**AVIS RELATIF À LA PROTECTION
CONTRE LES EVENTUELS EFFETS NOCIFS ET NUISANCES
PROVOQUÉS PAR LES RAYONNEMENTS NON IONISANTS
GÉNÉRÉS PAR DES ANTENNES ÉMETTRICES STATIONNAIRES**

Commune : NEUFCHATEAU - Exploitant : PROXIMUS

Référence exploitant : 61LGL_01

Rapport n° 593 / 2025

Figure 1 : Vue en plan des lieux de séjour et des points de contrôle

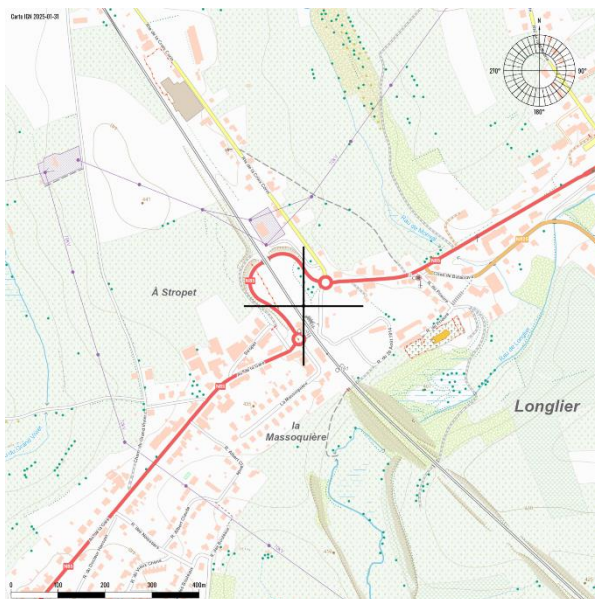
Les fréquences d'émission, la puissance rayonnée par chacune des antennes et leur gain permettent de déterminer le rayon de la zone à analyser. Tout dépassement de la limite par installation est exclu en dehors de cette zone. Le tableau 2 reprend les 35 LS² pour lesquels l'indice d'exposition est le plus élevé. Les différentes colonnes indiquent :

- le numéro du point de contrôle repris sur un des plans de la figure 1;
- le numéro du LS dans lequel se trouve le point de contrôle de la 1^{ère} colonne ;
- l'atténuation d'obstacle prise en compte pour le calcul de l'indice d'exposition dans le LS ;
- le résultat du calcul de l'indice d'exposition.

N° point de contrôle	LS	Atténuation (dB)	Indice d'exposition relatif à la limite par installation IE_i
13	LS4	3,0	0,154
12	LS4	3,0	0,114
5	LS5	3,0	0,067
7	LS3	3,0	0,051
9	LS6	3,0	0,051
1	LS1	3,0	0,048
3	LS1	3,0	0,046
8	LS7	3,0	0,046
11	LS7	3,0	0,044
10	LS7	3,0	0,043
4	LS1	3,0	0,039
2	LS1	3,0	0,038
6	LS2	3,0	0,022

En ce qui concerne les antennes de l'installation mentionnées dans le tableau 1, la distance maximale à laquelle la limite pourrait être atteinte, à l'extérieur, est égale à 104,9 m. S'il n'y a pas de LS à une distance inférieure, les antennes respectent forcément la limite d'immission.

Dans le cas des LS situés à l'intérieur des bâtiments, une atténuation d'obstacle est prise en compte et il en résulte que la distance maximale à laquelle la limite pourrait être atteinte se réduit à 74,7 m.

Figure 2 : Vue en plan des installations d'antennes dans un rayon de 300 mètres autour de l'installation faisant l'objet de la demande d'avis

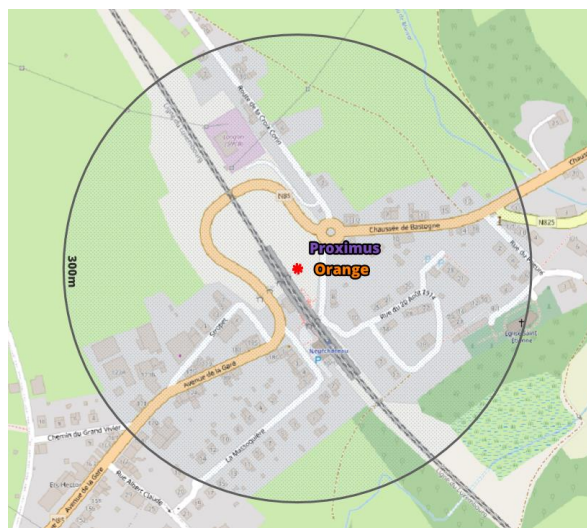
Le plan en projection verticale de la figure 2 indique la localisation des installations d'antennes émettrices stationnaires visées par le décret et situées dans un rayon de 300 mètres autour de l'installation référencée dans le paragraphe 2 et localisée au centre du cercle. Les données de localisation de ces antennes et les avis correspondant sont accessibles via le cadastre en ligne des antennes émettrices stationnaires⁸. Les installations prises en compte dans l'évaluation du respect de la limite cumulative sont les installations d'antennes émettrices déclarées en service par l'exploitant à la date du présent avis, à l'exception de l'installation référencée dans le paragraphe 2 et éventuellement d'autres installations ayant fait l'objet d'une demande d'avis à la même date et qui sont situées à l'intérieur de la zone de 300 mètres de rayon.

- il y a au plus 4 installations d'antennes émettrices stationnaires présentes dans la zone d'évaluation de 300 mètres de rayon représentée dans la figure 2, y inclus l'installation référencée dans le paragraphe 2 : la limite cumulative définie à l'article 4, §2 du décret est nécessairement respectée dans les lieux de séjour à l'intérieur de la zone d'évaluation de 300 mètres de rayon ;

Compte tenu des considérations ci-dessus, il apparaît que l'intensité du rayonnement électromagnétique généré, dans les lieux de séjour situés dans un rayon de 300 mètres autour de l'installation référencée dans le paragraphe 2, par l'ensemble des antennes émettrices stationnaires de l'ensemble des exploitants du même site d'antennes émettrices stationnaires respecte la limite fixée à l'article 4, § 2 du décret.
